PIUS FLORIS BOOMVERZORGING

Bomen Effect Analyse

→ Edeseweg 73
Bennekom

Projectnummer PFBV.21.TH.189
Datum 4 juli 2022
Status Definitief

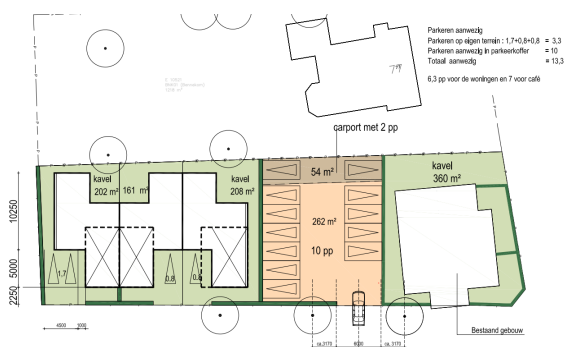
Om de nieuwe patiowoningen te kunnen bereiken, is het voornemen per woning een inrit te realiseren. Bij variant 1 wordt direct naast de oostkant van boom **3** een inrit gemaakt voor de rechter woning. Om de overige woningen te bereiken worden inritten op 4 meter aan de westkant van boom **3** gemaakt. Wanneer graafwerkzaamheden hier plaatsvinden om de inrit te realiseren, wordt grootschalig wortelverlies bij de boom verwacht. Dit omdat de boom wortelopdruk rondom de boomspiegel heeft veroorzaakt en dus oppervlakkige wortels heeft gevormd. Daarbij kan een beverboom wortelverlies slecht verdragen. Het realiseren van inritten zal dan van zeer belemmerende invloed op het behoud van deze boom zijn.

Bij variant 1 wordt een inrit direct langs de stam van boom **3** gerealiseerd. Bij graafwerkzaamheden voor een cunet, zal een te hoog percentage wortelverlies optreden, waarbij ook de kans op instabiliteit van de boom groot is. Deze boom is dan niet te behouden. Om behoud mogelijk te maken, dient de oprit geschrapt of verplaatst te worden of door middel van een zwevende constructie op het huidige maaiveld rondom de boom aangebracht te worden. De technische uitwerking hiervan zal echter (bijna) onmogelijk zijn.

Figuur 4: Uitsnede variant 2

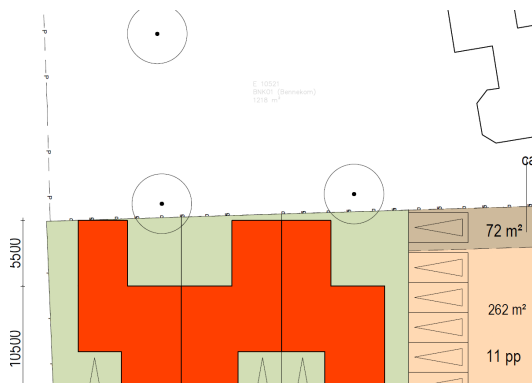
Bij deze variant worden de 3 patiowoningen gespiegeld geplaatst. Dit zodat de bebouwing op grotere afstand van de monumentale bomen blijft. Bij beide bomen wordt de bebouwing tot op 2,5 m afstand gerealiseerd (figuur 4). Het voordeel is dat bij deze variant dit gebeurt bij maximaal 20% van de zuidzijde van boom **15**. Bij het overige deel van de zuidzijde, zal de bebouwing op grotere afstand (ong. 6,5 m) gerealiseerd worden. Bij boom **14** wordt de bebouwing op 2,5 m afstand gerealiseerd voor 1/3e deel van de zuidzijde. Wanneer de bebouwing volgens deze variant gebouwd wordt, zal dit naar verwachting leiden tot een percentage wortelverlies van 20% bij boom **14** en 15 % bij boom **15**. Daarnaast zijn in de proefsleuven dikke wortels van de boom **15** aangetroffen. Deze wortels dienen behouden te worden om zo de toekomstverwachting van de bomen niet negatief te beïnvloeden.

De bebouwing wordt gerealiseerd op de plek van boom **4** t/m **13**, waardoor deze bomen niet te behouden zijn. Deze zijn echter gezien de vraatschade al niet te behouden.

Wanneer de bebouwing volgens variant 2 gerealiseerd wordt, is een percentage wortelverlies van 20% te verwachten bij boom **14** en 15% bij boom **15**. Uit de proefsleuven blijkt echter dat er dikke wortels (> 4 cm diameter) afgezet moeten worden. Wortels met een diameter van > 4cm kan een boom slecht afgrendelen. Het afzetten van de wortels zal de toekomstverwachting daarom waarschijnlijk negatief beïnvloeden.

Bij variant 2 worden de inritten op de plek van boom **3** gerealiseerd. Alleen het schrappen van de inritten maakt behoud van de boom mogelijk.

3 PATIO WONINGEN VARIANT 1

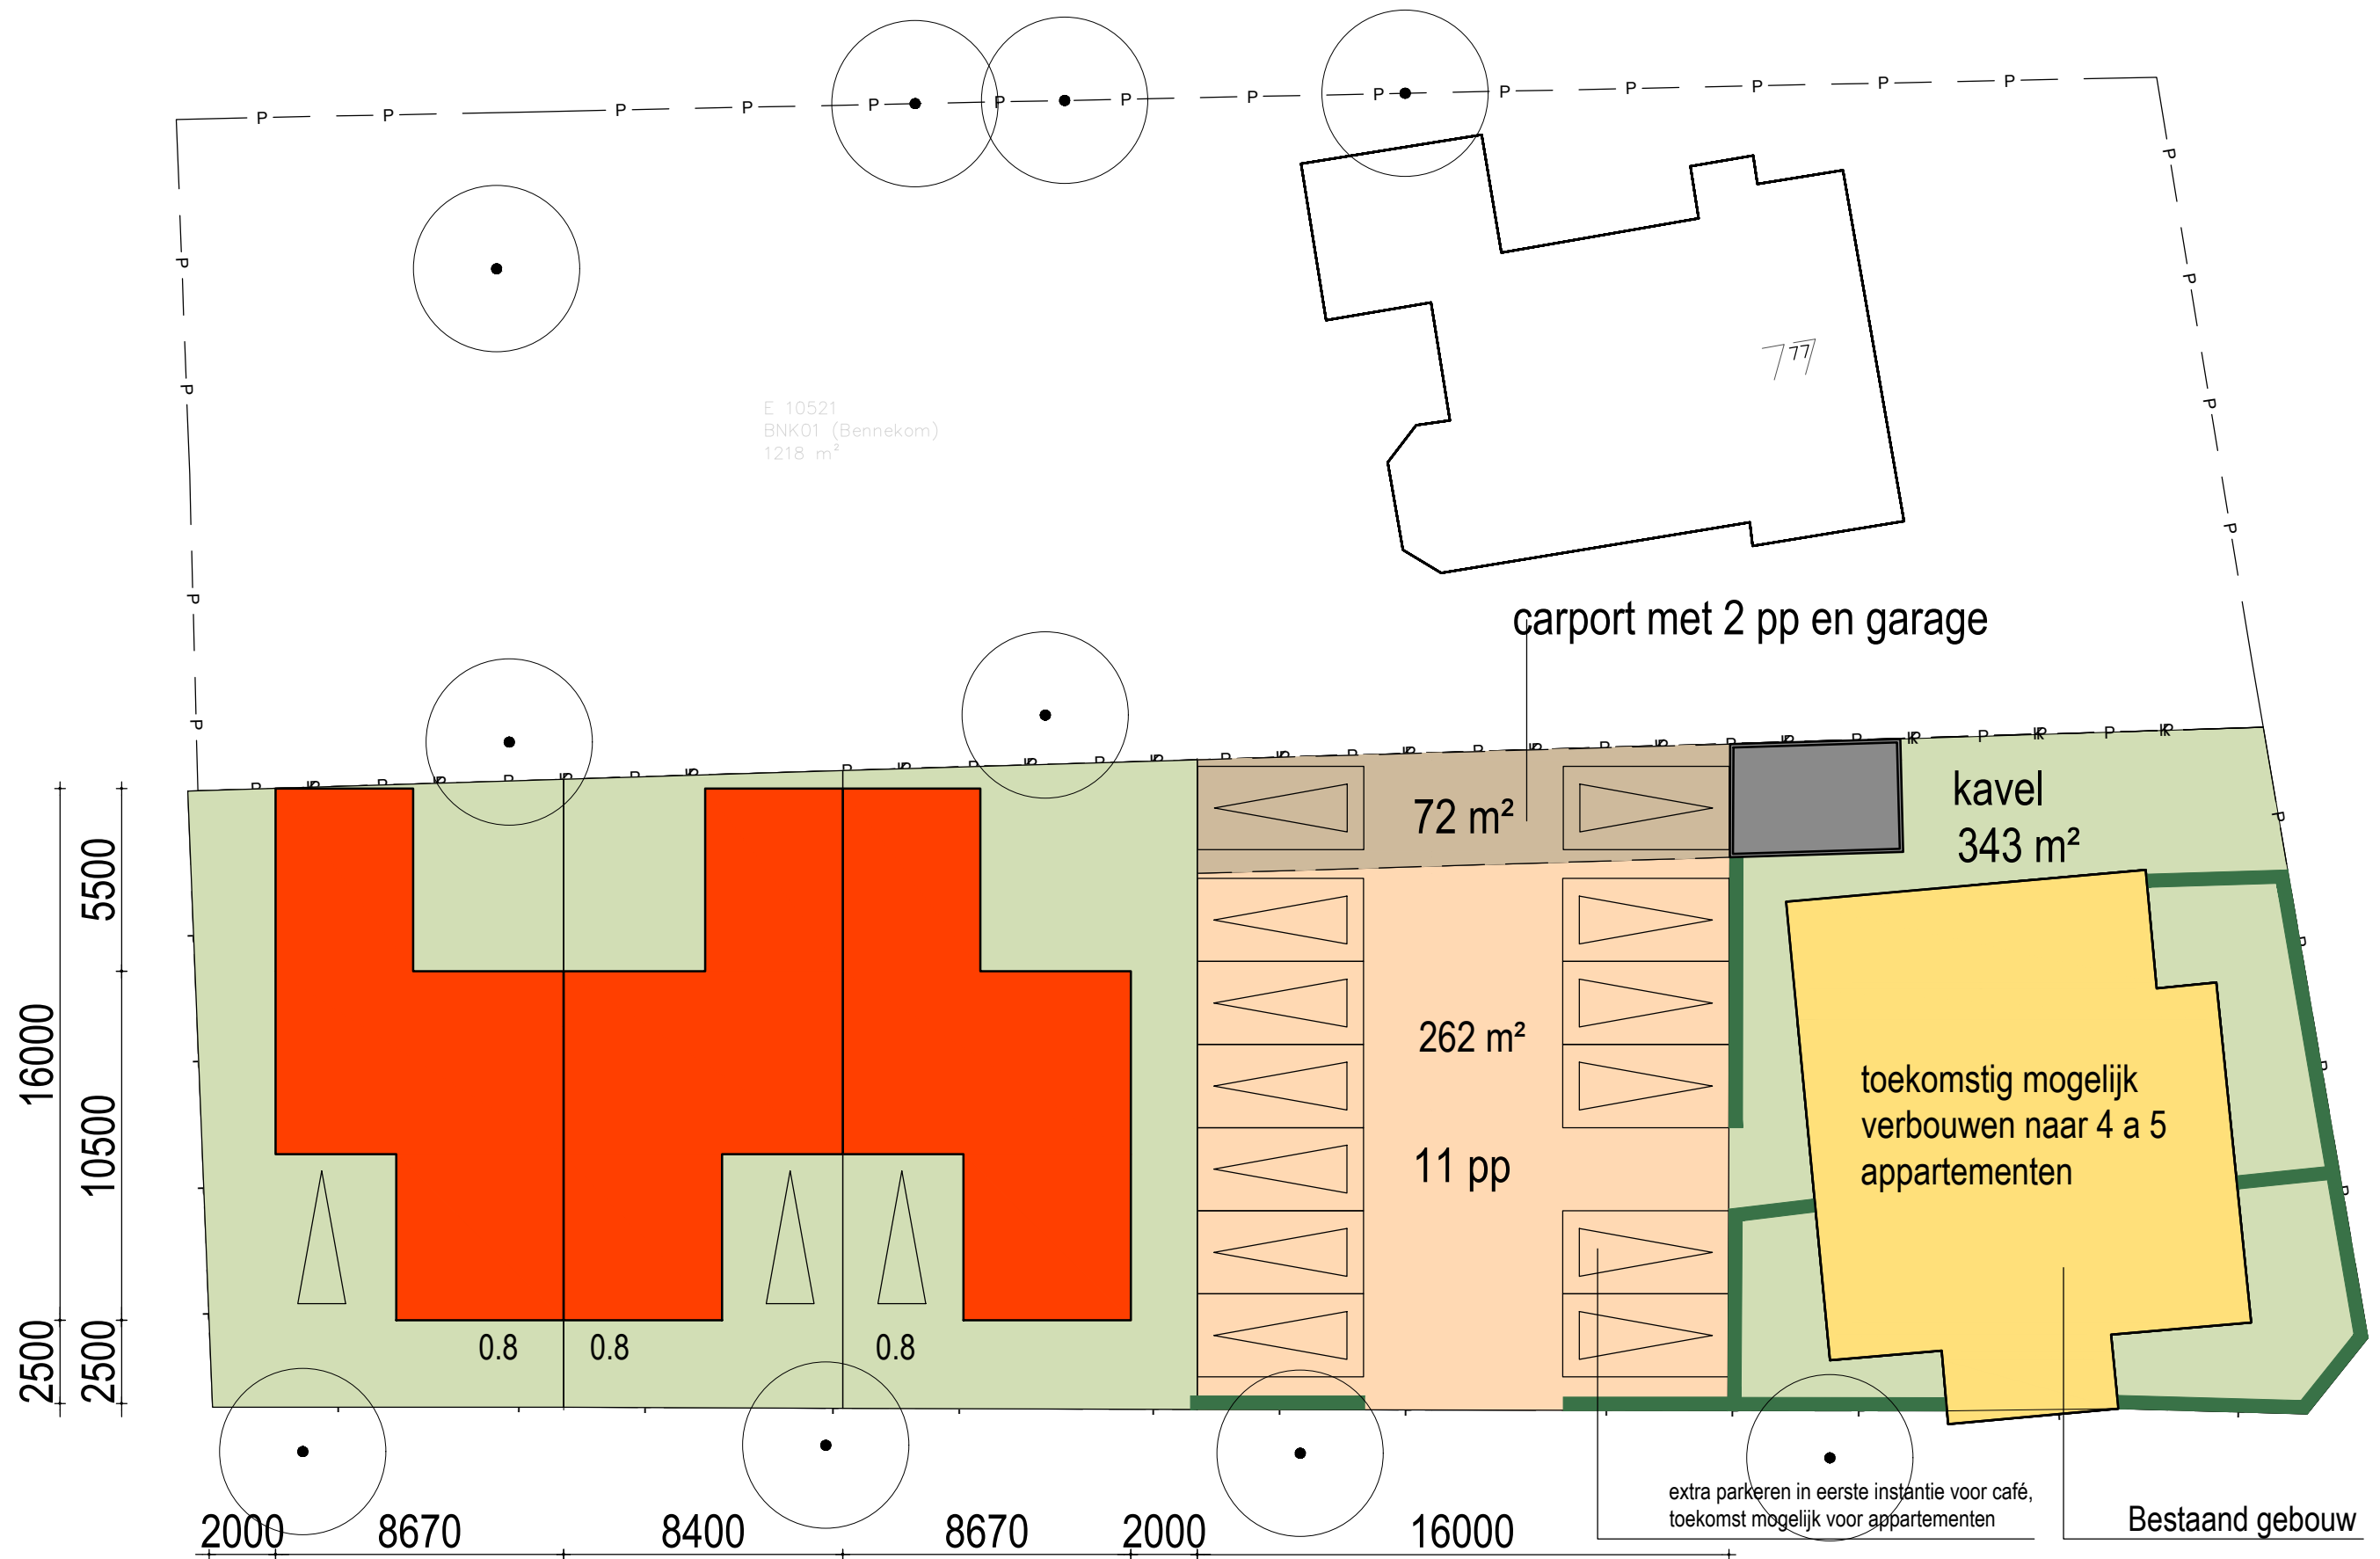
In het ontwerpdocument worden 2 varianten voor mogelijke nieuwbouw beschreven. In variant 1 gaat het om 3 patiwoningen waarbij een deel van de bebouwing op 1 tot 1,5 meter vanaf boom **15** gerealiseerd wordt over de gehele zuidzijde van de boom. Bij boom **14** blijft de bebouwing op ongeveer 2,5 meter afstand op ongeveer 1/3e deel van de kroon (figuur 3). De bebouwing wordt gerealiseerd op de plek van boom **4** t/m **13**, waardoor deze bomen niet te behouden zijn. Deze zijn echter gezien de vraatschade al niet te behouden.

Bij boom **15** (monumentale beuk) is het voornemen om op 1 tot 1,5 meter afstand een woning te bouwen. Op deze afstand van de boom wordt een zeer hoog percentage wortelverlies bij deze beuk verwacht, namelijk 40%. Daarnaast wordt bij een boom van deze grootte een minimale graafafstand van meer dan 2,5 meter geadviseerd (Leidraad minimale graafafstand bomen uit Handboek Bomen 2018) om problemen met de stabiliteit van de boom te

Wanneer de bebouwing volgens variant 1 gerealiseerd wordt, is te verwachten dat naar verwachting maximaal 20% wortelverlies bij boom **14** optreedt bij het uitgraven van de fundering voor de woning. Voor een dergelijk oude esdoorn is dit een aanzienlijk percentage. Daarnaast is het wel te verwachten dat enkele dikke wortels beschadigd raken/afgezet worden. Hierdoor kan de toekomstverwachting negatief beïnvloed worden. Bij boom **14** wordt een te hoog percentage wortelverlies veroorzaakt (40%), waardoor duurzaam behoud van de boom niet mogelijk is. Er zijn ook geen specifieke maatregelen uit te voeren om de boom te behouden en de bebouwing volgens variant 1 te bouwen.
